**E45 - SISTEMAZIONE STRADALE DEL NODO DI PERUGIA**  
Tratto Madonna del Piano - Collestrada

**PROGETTO DEFINITIVO**

**COMPATIBILITA' AMBIENTALE E PAESAGGISTICA**

Relazione di Ottemperanza

Figura 2.8 – Profilo longitudinale con il tracciato approvato dalla delibera CIPE (colore blu) e la soluzione in progetto volta a mitigare e rispondere meglio alla prescrizione ambientale in ambito Bosco di Collestrada

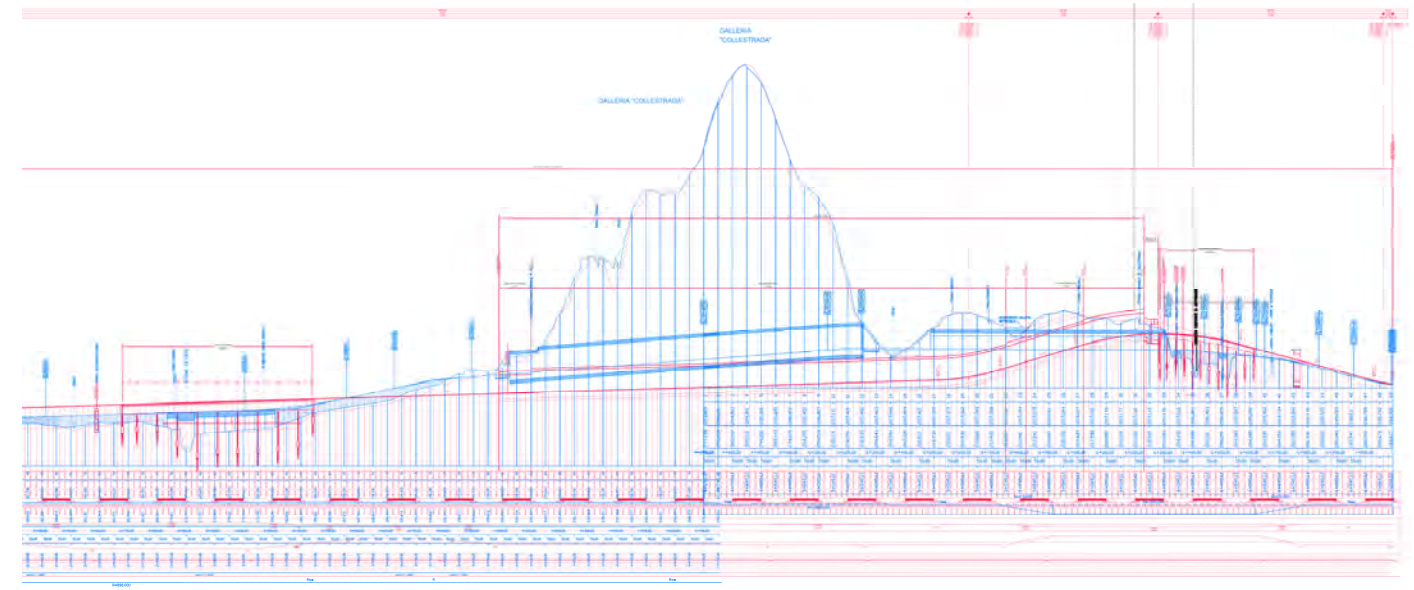
Ulteriore approfondimento è stato svolto sulla modifica plano-altimetrica richiesta nella prescrizione n.2 volta a collocare in galleria anche il tratto che collega la galleria artificiale nei pressi di Collestrada con la successiva galleria naturale.

A tal proposito è stata individuata una soluzione progettuale all'andamento altimetrico previsto in fase di progettazione preliminare:

**Viadotto sul Tevere**

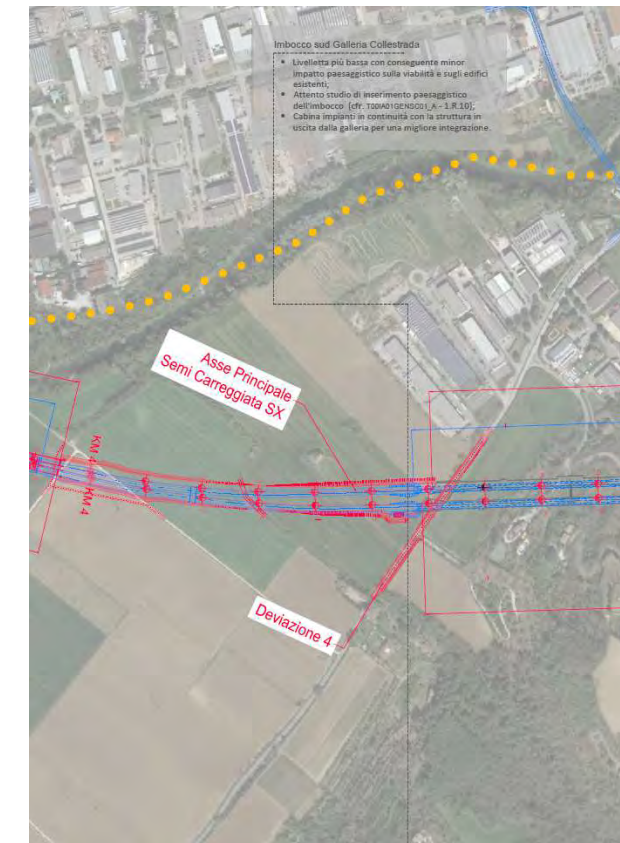
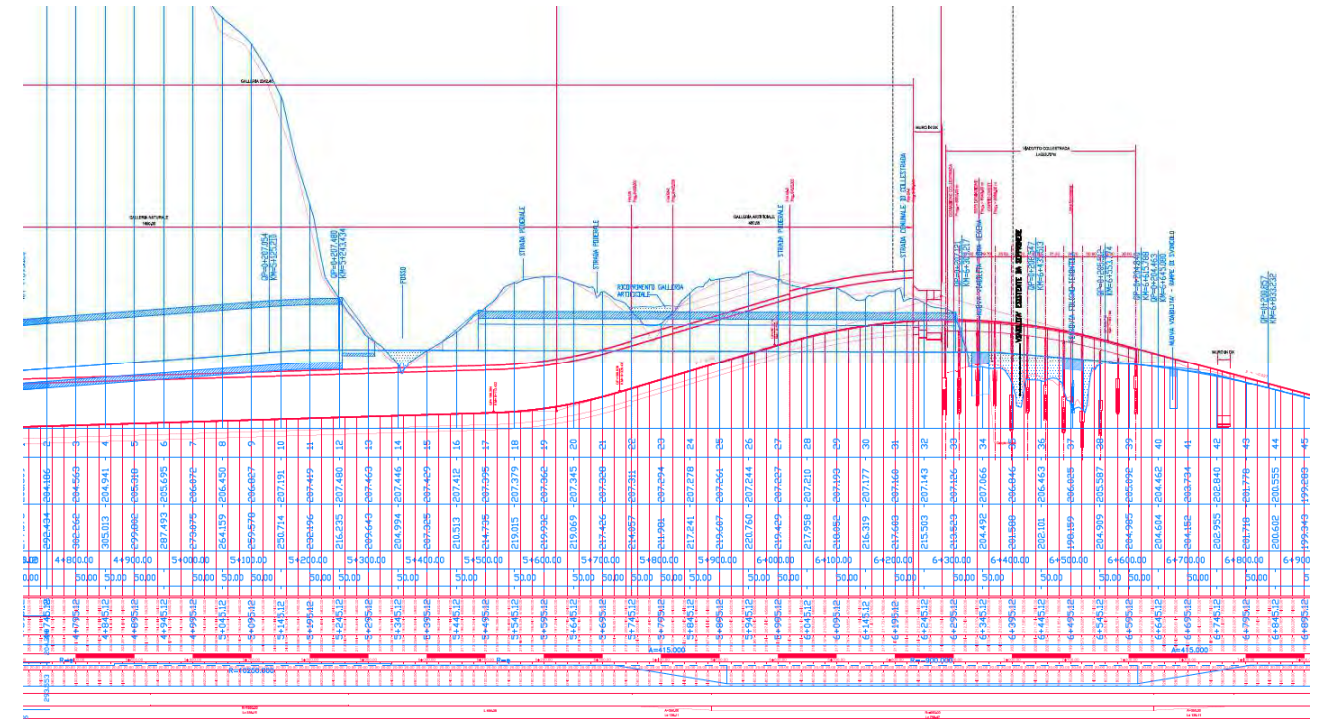
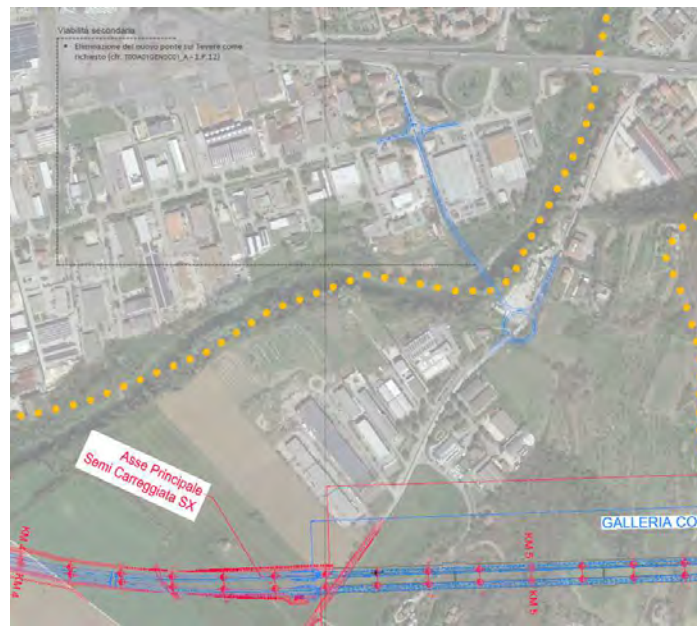
**1.P.7** Il viadotto di attraversamento del fiume Tevere dovrà essere ampliato di n. 3 campate, come indicato negli elaborati forniti in risposta alla richiesta di integrazioni, allo scopo di eliminare le interferenze con le fasce di esondazione individuate.

Per posizionare le spalle del viadotto Tevere al di fuori delle aree allagabili sono state incrementate le campate (cfr. T00IA01GENSC01 - 1.P.7). Inoltre, sono state ridotte le impronte a terra al fine di avere meno rilevati (cfr. T00IA01GENSC01 - 1.R.4), è stata innalzata la livellette stradale (cfr. T00IA01GENSC01 - 1.R.4) ed il tracciato ha subito un lieve spostamento (cfr. T00IA01GENSC01 - 1.R.4). La progettazione delle pile è basata su un attento studio delle membrature che ha consentito di arrivare a soluzioni in grado di inserirsi in maniera armoniosa nel contesto circostante (cfr. T00IA01GENSC01 - 1.R.12).

**Imbocco sud Galleria Collestrada**

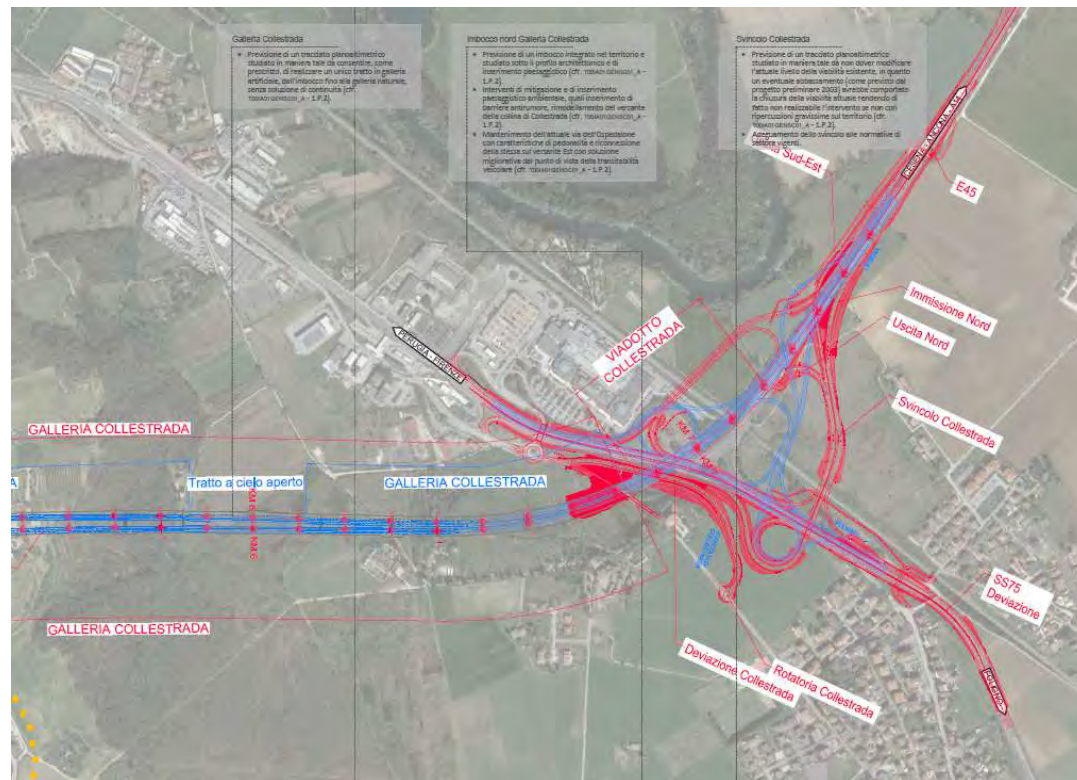
**1.P.2** Lo svincolo di Collestrada dovrà essere progettato mantenendo l'organizzazione planoaltimetrica indicata nell'elaborato trasmesso a riscontro della richiesta di integrazione, prevedendo l'attraversamento del rilievo di Collestrada in galleria artificiale. Dovrà studiarsi ogni ulteriore affinamento progettuale che permetta di collocare in galleria anche il tratto che collega la galleria artificiale stessa con la successiva galleria naturale. Analogo tentativo dovrà essere sviluppato per il cappio dello svincolo, che interessa il versante nordorientale di Collestrada. La progettazione dello svincolo dovrà essere corredata di tutte le necessarie misure mitigatrici scaturenti dallo studio d'impatto ambientale già redatto e dall'applicazione delle metodologie di mitigazione degli impatti indicate nelle presenti prescrizioni. L'organizzazione dei cantieri dovrà essere correttamente adeguata alle mutate caratteristiche dell'opera.

La modifica della livellette della galleria consente di ridurre l'impatto paesaggistico e gli attenti studi per un corretto inserimento paesaggistico hanno consentito sia per l'imbocco (cfr. T00IA01GENSC01 - 1.R.10) che per la cabina impianti una migliore integrazione con il contesto.

In ottemperanza a quanto richiesto, il tracciato planoaltimetrico è stato studiato e progettato in unico tratto in galleria artificiale, dall'imbocco fino alla galleria naturale, senza soluzione di continuità (cfr. T00IA01GENSC01 - 1.P.2). Anche l'imbocco nord della galleria, come quello sud, è stato studiato sotto il profilo architettonico e di inserimento paesaggistico (cfr. T00IA01GENSC01\_A -1.P.2). Gli interventi di mitigazione e di inserimento paesaggistico ambientale sono stati previsti in funzione del nuovo tracciato e degli elementi paesaggistici ed ambientali interferiti e in relazione ai vari studi condotti sono state inserite barriere antirumore ed è stato previsto rimodellamento del versante della collina di Collestrada (cfr. T00IA01GENSC01\_A - 1.P.2).

Figura 4.1 – Estratto elaborato T00ID00IDRPL09 Aree di esondazione TR=200 anni : planimetria intero tratto

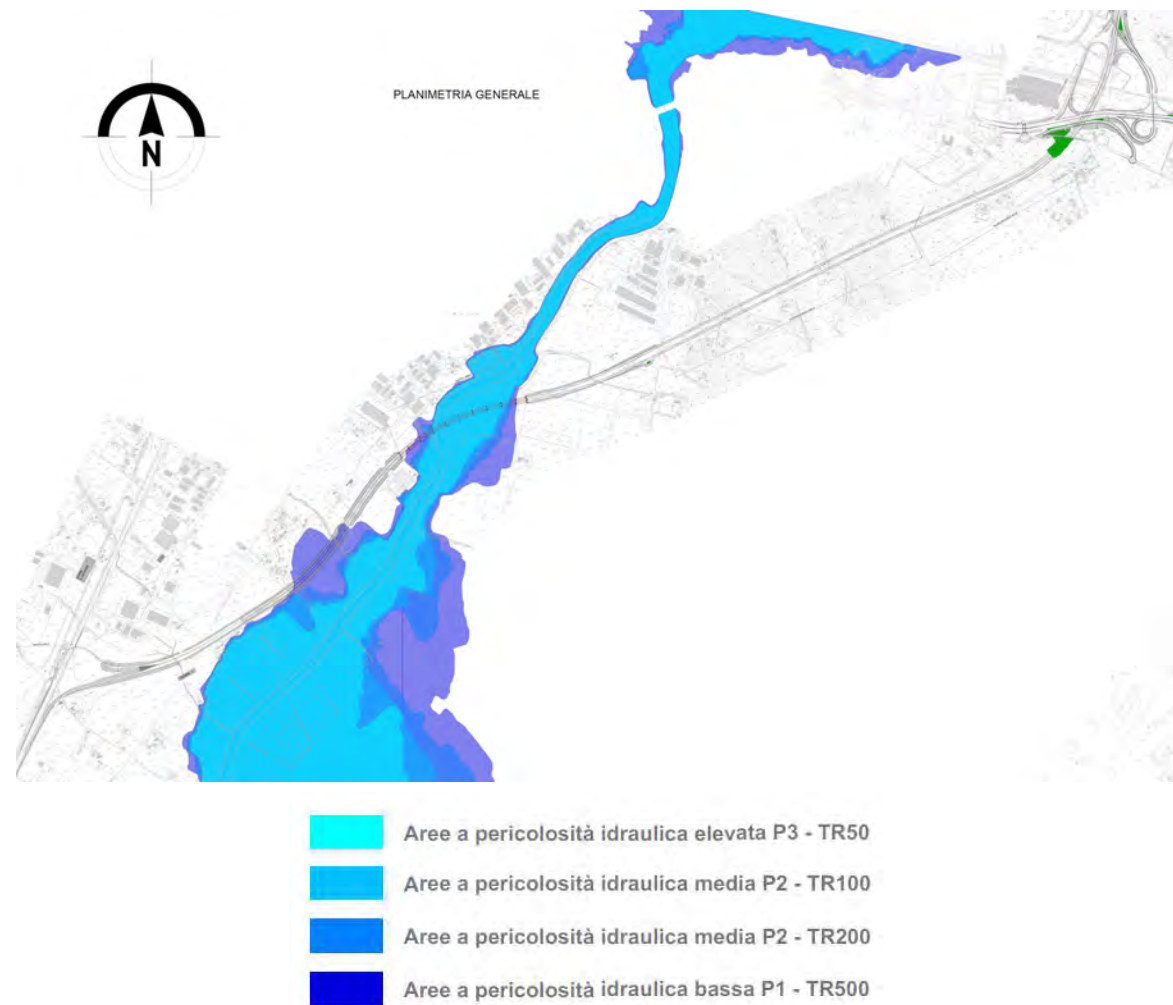
**1.P.6** Dovranno redigersi le planimetrie delle fasce di pertinenza fluviale relative a tutti i colatori interessati e dovrà verificarsi la congruità delle soluzioni di progetto relativamente alla

Con particolare riferimento al fiume Tevere, lo studio idrologico-idraulico effettuato ha permesso di individuare le aree di piena con Tr 200 anni e conseguentemente posizionare le spalle del viadotto Tevere al di fuori delle stesse, nonché di stimare il potenziale effetto di scalzamento al piede delle pile così da collocare le opere di fondazione delle stesse a quota adeguata, evitando interventi artificiali di protezione al piede delle stesse

Figura 4.10 – Estratto elaborato T00ID00IDRCO01 Corografia dei bacini idrografici

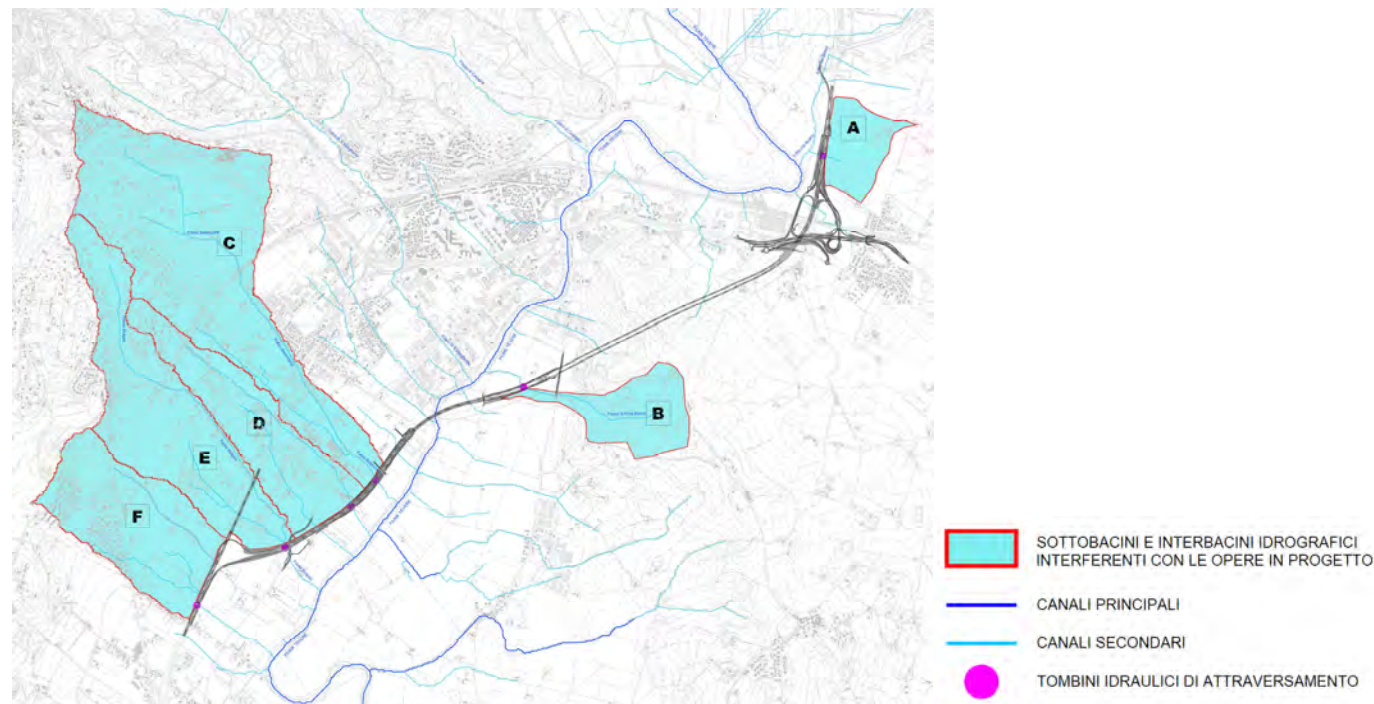
**1.P.9** Si dovranno approfondire gli aspetti legati alla circolazione idrica sotterranea su tutto il tracciato con particolare riferimento ai tratti in corrispondenza delle gallerie e delle aree a rischio idrogeologico, anche allo scopo di individuare eventuali rischi relativamente al rifornimento idrico della copertura vegetazionale ed alla modifica dei deflussi idrici sotterranei.

Lo studio svolto ha evidenziato come all'interno della piana, lungo il settore occidentale del tracciato, sia presente una falda sospesa, circolante nello spessore inferiore più grossolano delle alluvioni recenti, con asse di drenaggio principale coincidente grossomodo con l'alveo del Tevere, ad andamento NE-SO. La falda si trova generalmente entro i primi 6 metri dal piano campagna ed è sospesa sul tetto delle argille grigie inferiori, che fungono da aquitard e che verosimilmente mettono in pressione la falda presente nel sottostante bedrock miocenico, che si trova in connessione idraulica con la falda libera riscontrata nel rilievo collinare di Brufa. Le opere in sottoterraneo sono state progettate conseguentemente alla luce dei risultati dei suddetti studi al fine di limitare al minimo l'alterazione dei deflussi idrici sotterranei.

Figura 4.15 – Estratto elaborato T001A05AMBDI01 Tipologico opere d'arte

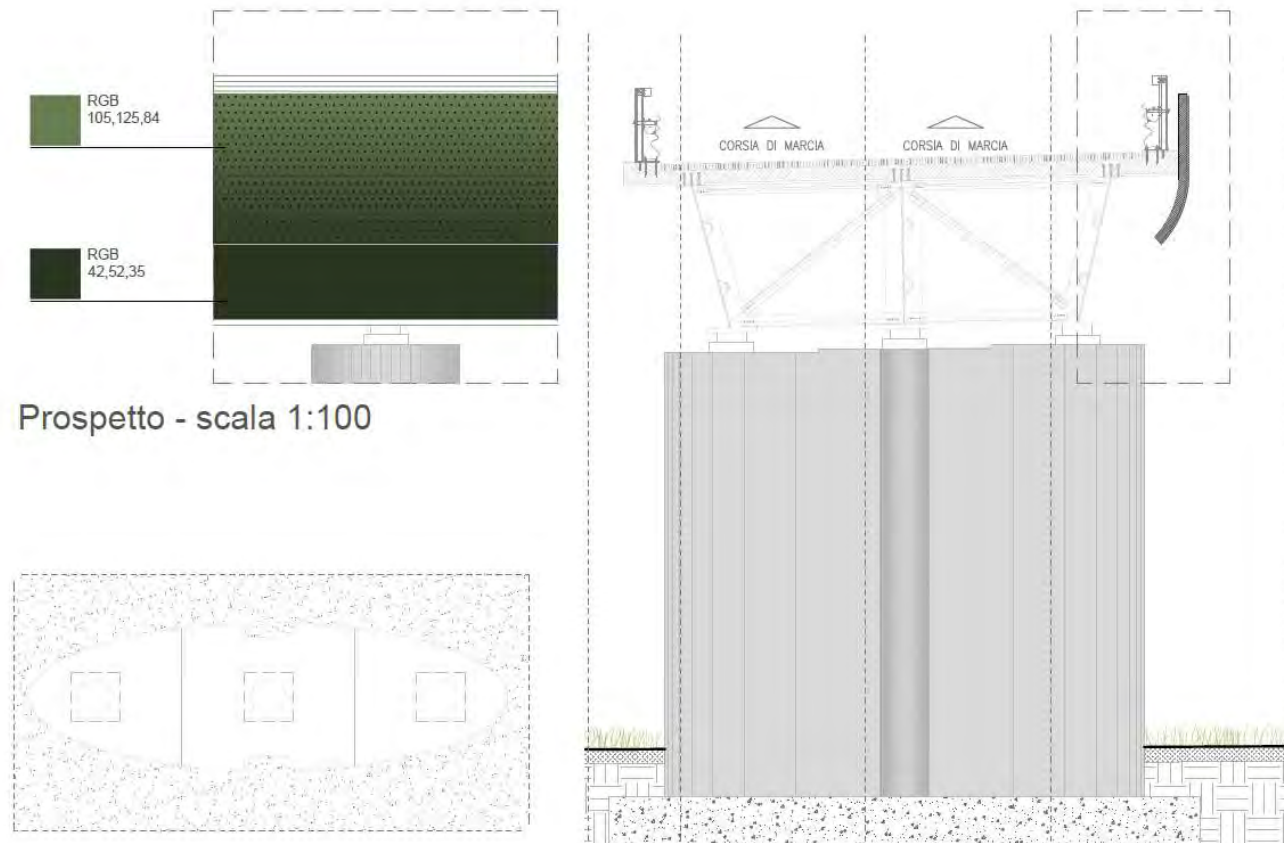
**1.R.12** *Sviluppare un adeguato studio estetico delle membrature in vista dei viadotti, senza alterare lo schema statico, sia modificando profondamente e motivatamente la forma e l'aspetto estetico delle pile, dei pulvini e della fascia laterale in vista delle travi e degli impalcati, anche ricorrendo a carter di mascheramento. Il criterio da applicare consiste nel realizzare un'opera di elevato contenuto estetico in armonia con i connotati paesaggistici delle aree circostanti.*

I viadotti sono stati oggetto di specifico studio architettonico che ha portato alla scelta di soluzioni per le parti in vista in grado di inserirsi in maniera armoniosa con il contesto circostante, valorizzando al contempo l'opera stessa.
